製品一部変更のお知らせ

型 番 : ML-1700-A
ML-1700-B
および上記を基本とする特注品

サトパツ株式会社
代表取締役社長 佐藤晋二

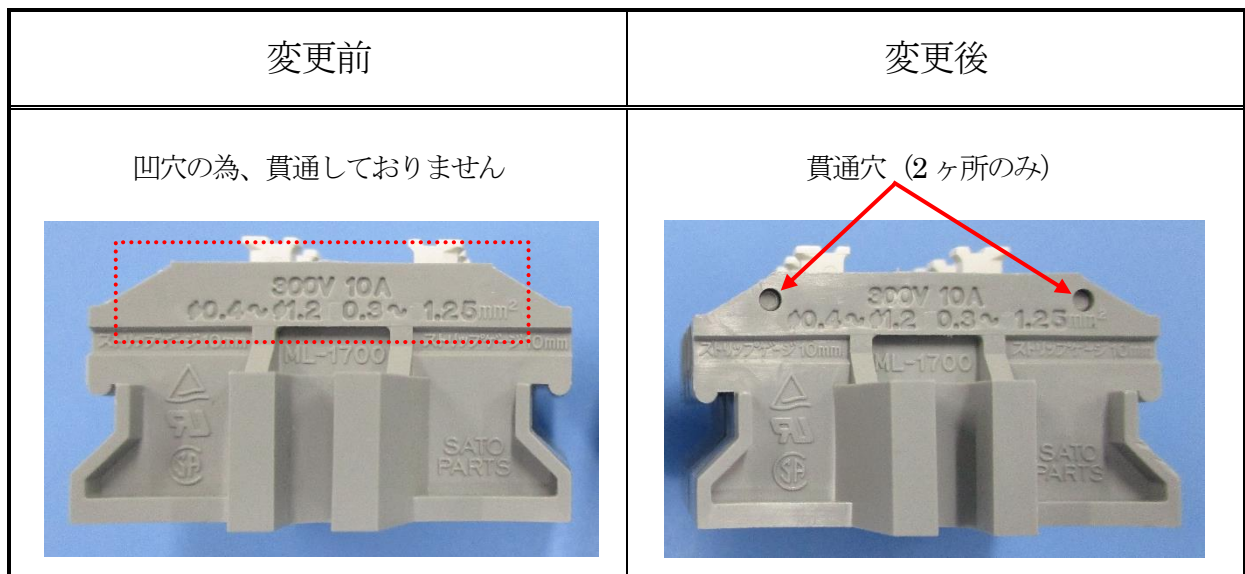
- 2) 変更内容：エンドプレート (A) プレスフィット部 (2ヶ所) を凹穴→貫通穴に変更いたします。
変更前後品において製品性能および仕様の変更はございません。
